S.S.51 "ALEMAGNA"
VARIANTE DI LONGARONE

PROGETTO DI FATTIBILITA' TECNICO ECONOMICA

Relazione di rispondenza del progetto al parere degli enti

Progetto di fattibilità tecnico economica dell'Intervento S.S. 51 Variante di Longarone		 anas <small>GRUPPO FS ITALIANE</small>
VE407	<i>Relazione in Riscontro alle richieste CDS preliminare</i>

Figura 1: Dettaglio della distribuzione dei flussi di traffico provenienti dalla SS51 (da Belluno). Scenario "ante" (a sinistra) e "post" (a destra)

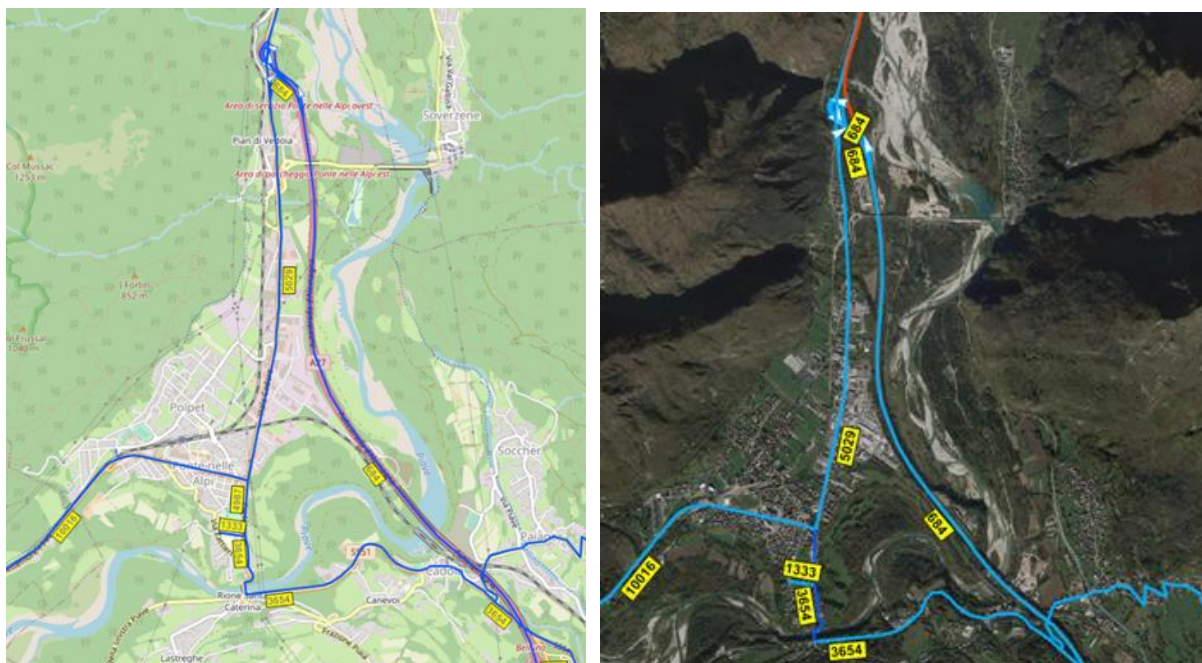
La realizzazione delle opere di connessione tra l'esistente tracciato autostradale e la nuova carreggiata di rango statale, in corrispondenza dell'attuale svincolo in Pian di Vedoia, comporterà la chiusura completa in uscita ed ingresso del raccordo con l'attuale viabilità della SS51, per il periodo necessario anche alla modifica delle corsie di canalizzazione, secondo la previsione riportata negli elaborati della cantierizzazione. Ciò determinerà una rilevante ed evidente situazione di criticità per la viabilità esistente comunale, non quantificata in sede progettuale, causando un riversamento degli importanti flussi di traffico da e per l'autostrada. Risulta pertanto necessaria una analisi puntuale delle dinamiche che ne deriveranno, fornendo a questa Amministrazione ed al limitrofo Comune di Soverzene le garanzie della idoneità della scelta come prevista dalle fasi di cantiere.

Il traffico che complessivamente percorre la valle rimane il medesimo nella configurazione attuale ed in quella di progetto, ma in quest'ultima si va a ripartire tra SS51 e variante. Dal punto di vista del territorio che insiste sulla attuale strada, si riscontra quindi un sensibile alleggerimento del traffico sul corridoio della SS51 attuale.

La distribuzione del traffico nel settore a Sud della variante (Ponte nelle Alpi, Cadola, ...) non è influenzato dalla presenza della nuova variante. Ciò è anche confermato dal modello di traffico, che non mostra alcuna variazione di tali flussi tra lo scenario attuale e quello di progetto.

In particolare, i flussi provenienti dal Bellunese e interessati non a raggiungere come destinazione Longarone ma a proseguire verso il Cadore, quindi interessati ad entrare in variante (e viceversa) sono una frazione minoritaria dei flussi totali.

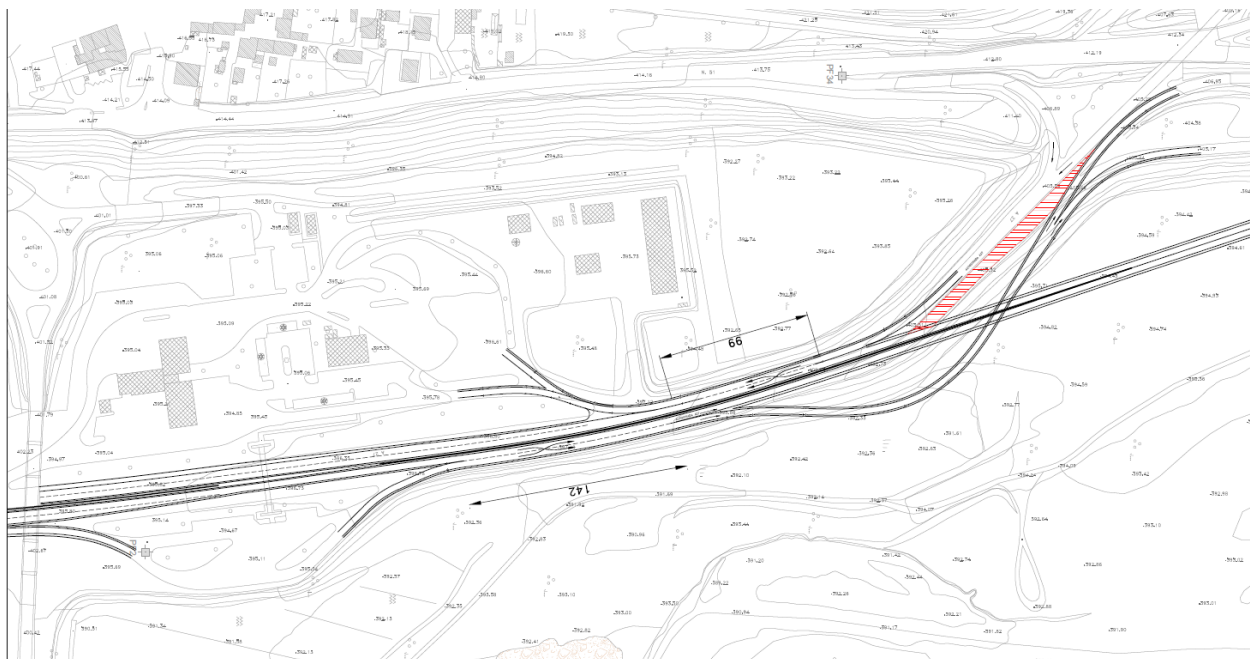
- a) si determina una penalizzazione dell'accesso a tali Aree specializzate, con conseguente pregiudizio per l'esercizio delle stesse ed in particolare per l'Area di Servizio in carreggiata sud, dotata di strutture commerciali. Infatti, gli utenti provenienti da Nord (Cortina) che volessero accedere all'Area di Servizio 'Ponte nelle Alpi Ovest' sono prima obbligati ad entrare in complanare e poi ad effettuare - in un tratto di sviluppo limitato di circa 170 m e quindi anche percepito più pericoloso - un'inconsueta manovra di 'scambio' coi traffici in ingresso sull'A27 provenienti dalla SS51 esistente. Tale manovra potrebbe verosimilmente indurre gli utenti a rinunciare ad entrare nell'AdS e a proseguire quindi sulla corsia filante dell'A27, con conseguente penalizzazione della fruizione dell'AdS stessa.

- b) analogamente, gli utenti che da sud vorrebbero accedere all'Area di Parcheggio 'Ponte nelle Alpi Est', che dispone di spazi a beneficio sia dei veicoli leggeri che dei mezzi pesanti, si troveranno con le medesime difficoltà (il tratto di scambio misura circa 140 m), alle quali si aggiunge anche la circostanza che la segnaletica di instradamento alla complanare che conduce all'AdP riporterà anche l'indicazione dell'uscita autostradale, potendo ciò indurre gli utenti a ritenere di non poter poi riprendere il percorso principale verso nord.

- c) in carreggiata nord, la separazione dei flussi con la complanare ha inizio in un tratto in cui avviene il restringimento della carreggiata dell'asse principale da due corsie ad una corsia, che nei momenti di maggior traffico può generare accodamenti e indurre gli utenti all'utilizzo improprio della complanare per bypassare il tratto rallentato.

- d) nella stessa zona descritta al punto precedente, l'inizio della complanare coincide sostanzialmente con la parte conclusiva dell'attuale corsia di decelerazione verso l'Area di Parcheggio e la sezione di tale corsia di decelerazione pare contenere – senza alcun ampliamento previsto – anche la corsia di svincolo. Pertanto, il traffico diretto allo svincolo (che ha velocità ancora relativamente sostenute in quanto si innesterà sulla SS51 dopo circa 1 km), si troverà nella stessa corsia di chi, in procinto di accedere all'AdP, è prossimo a fermarsi, col rischio di possibili tamponamenti.

Nel corso del progetto è stato valutato un layout di svincolo che non prevedesse le complanari, e che risolvesse le manovre di entrata uscita per le rampe dirette alla SS51, alla Area di Servizio (AdS) e alla Area di Parcheggio (AdP) mediante corsie di scambio in fregio alla bretella autostradale A27/SS51var, col fine di verificare se fosse possibile operare in una logica di minima alterazione della configurazione esistente rispettando al contempo tutti i requisiti funzionali, normativi e di sicurezza.

Figura 13.2-1 Sezione con protezione di sponda e piede con massi ciclopici.

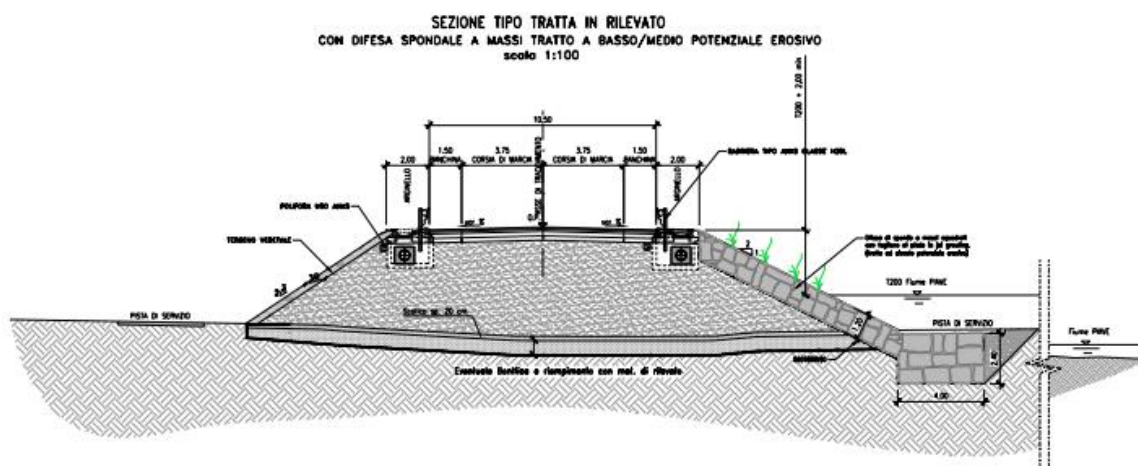
Con nota n. 1709/INFRA del 18.05.2018 la scrivente ha infatti reso al Commissario per l'individuazione, progettazione e tempestiva esecuzione delle opere connesse all'adeguamento della viabilità statale nella provincia di Belluno per l'evento sportivo Cortina 2021, parere favorevole subordinatamente alla stretta osservanza di una serie di prescrizioni al progetto: "*Lavori di miglioramento prestazionale e funzionale della S.S. n. 51 nel tratto compreso tra il km 49 + 600 e km 53 + 570. Da svincolo di Castellavazzo a imbocco Galleria Termine – rettifica planoaltimetrica del tracciato ed allargamento sede stradale*".

Per quanto riguarda le difese spondali del rilevato stradale per i tratti compresi tra la pk 0+880 alla pk 5+100 sono stati individuati i tiranti idrici della corrente attraverso il modello bidimensionale, dal quale si è potuto desumere l'altezza dell'opera mediante l'applicazione di un adeguato franco di sicurezza al di sopra dell'allineamento dei tiranti. Sono state previste due distinte tipologie di protezione del piede del rilevato stradale.

Una prima soluzione prevede la realizzazione di una scogliera con massi ciclopici di seconda categoria disposti come in **Errore. L'origine riferimento non è stata trovata.**

Al piede della scogliera si prevede un dente realizzato con massi ciclopici di adeguata dimensione.
